1_a.9_Parcela residencial incluida en el antiguo PERI-AM-3

(hoja 15-17 del plano de ordenación pormenorizada completa)

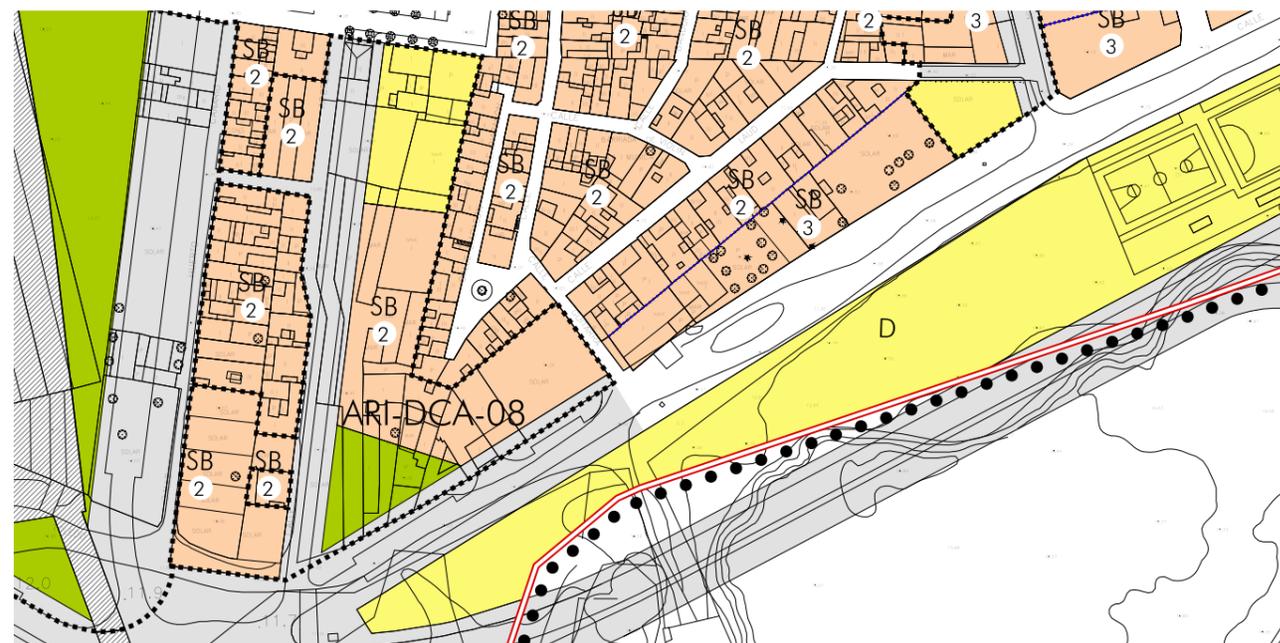
Se detecta la existencia de error en la representación de la alineación de la manzana residencial suburbana SB, en calle Sin Nombre, 11, incluida en el antiguo Plan Especial de Reforma Interior Bda. Nuestra Señora del Águila PERI-AM-3.

En efecto, en el texto Refundido la alineación aparece mal grafiada pues su trazado afecta a la trama residencial que debiera aparecer como viario público. Se propone su subsanación conforme a la realineación reflejada en el PERI-AM-3.
